NOTE  
TECHNIQUE

N° 27 AB

BOITE DE VITESSES

Arbre primaire et  
pignon récepteur de 4ème

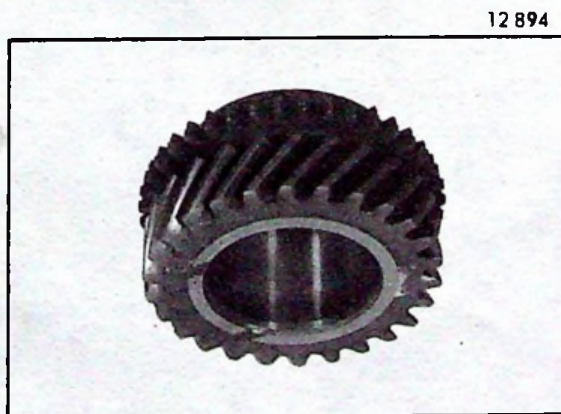
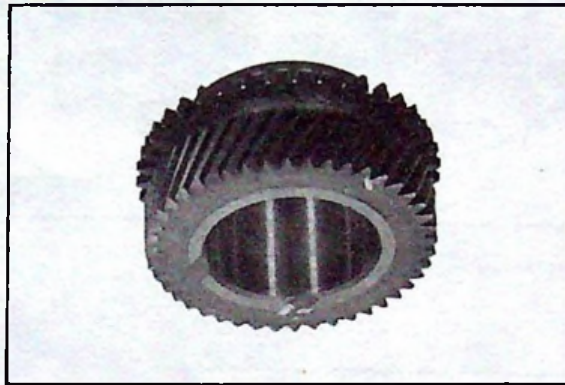
Sur les véhicules A 112 - A 112 E (depuis le numéro moteur : 3 157 726) et A 112 Abarth (depuis le numéro Moteur 6110) les boîtes de vitesses sont modifiées : le module de la denture du pignon de commande de 4ème est différent, ainsi que celui du pignon récepteur. Cette modification porte le numéro 481.

Ancien montage.

Arbre primaire : ZA. 4 252 883

Pignon récepteur de 4ème : ZA. 4 256 655

Nouveau montage.

Arbre primaire : ZA. 4 264 740

Pignon récepteur de 4ème : ZA. 4 264 743

L'ensemble arbre-primaire - pignon récepteur de 4ème, nouveau modèle, peut remplacer l'ensemble arbre-pignon ancien modèle, sur les véhicules :

- A 112 - A 112 E : à partir du numéro moteur 2 385 001 (numéro Pièces de Rechange Véhicule 83 467).
- A 112 Abarth : à partir du numéro moteur 000 001.
